FUNDAÇÃO SOUSÂNDRADE DE APOIO AO DESENVOLVIMENTO DA UFMA – FSADU
SELEÇÃO PÚBLICA DE FORNECEDORES n.º 001/2021
ESCLARECIMENTO 04

REFERÊNCIA – Pedido de Esclarecimento ao Edital **SELEÇÃO PÚBLICA DE FORNECEDORES n.º 001/2021**, Processo Administrativo nº **0242.785241.0001**, cujo objeto é **projetar, implementar e testar uma microrrede com fonte de energia renovável e banco de baterias, a ser instalada em uma área com cargas críticas e estratégicas dentro de um Centro de Lançamento Aeroespacial (CLA) de Alcântara/MA, de acordo com o Projeto “MICRORREDE COM FONTES DE ENERGIA RENOVÁVEIS PARA MELHORAR A RESILIÊNCIA, A CONFIABILIDADE E A QUALIDADE DA ENERGIA NO CENTRO DE LANÇAMENTO DE ALCÂNTARA”, oriundo do acordo de parceria firmado entre a EQUATORAL-MA/FSADU, com anuência da UFMA, cadastrado nesta Fundação sob o código 1314.**

Figura 9 - Tensão nos terminais dos aerogeradores ou inversores da central geradora

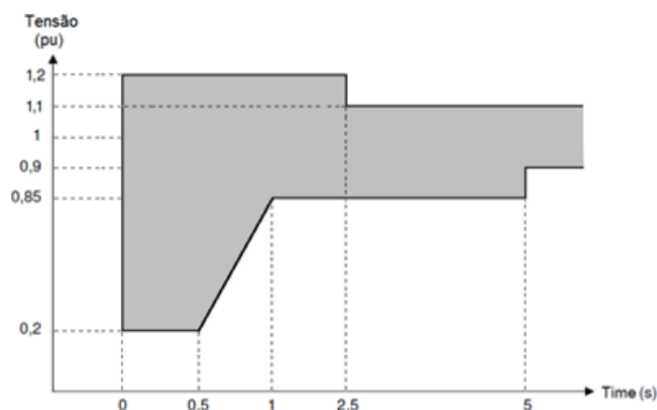
4. Gentileza confirmar se a curva de suportabilidade a subtensões e sobretensões dinâmicas (Tensão x Tempo) deve estar de acordo com submódulo 2.10 - Requisitos técnicos mínimos para a conexão às instalações de transmissão da ONS (item 5.7 desse submódulo, figura 9).

Resposta: Sim

5.7.1. Caso haja variações temporárias de tensão em uma ou mais fases no ponto de conexão da central geradora eólica ou fotovoltaica às instalações sob responsabilidade de agente de transmissão ou de distribuição, decorrentes de distúrbios na Rede Básica, a central geradora deve continuar operando (sem desconexão) se a tensão nos terminais dos aerogeradores ou inversores permanecer dentro da região indicada na Figura 9.

5.7.1.1. Esta característica aplica-se a qualquer tipo de distúrbio, sejam eles provocados por rejeição de carga, defeitos simétricos ou assimétricos, devendo ser atendida pela tensão da fase que sofrer maior variação.
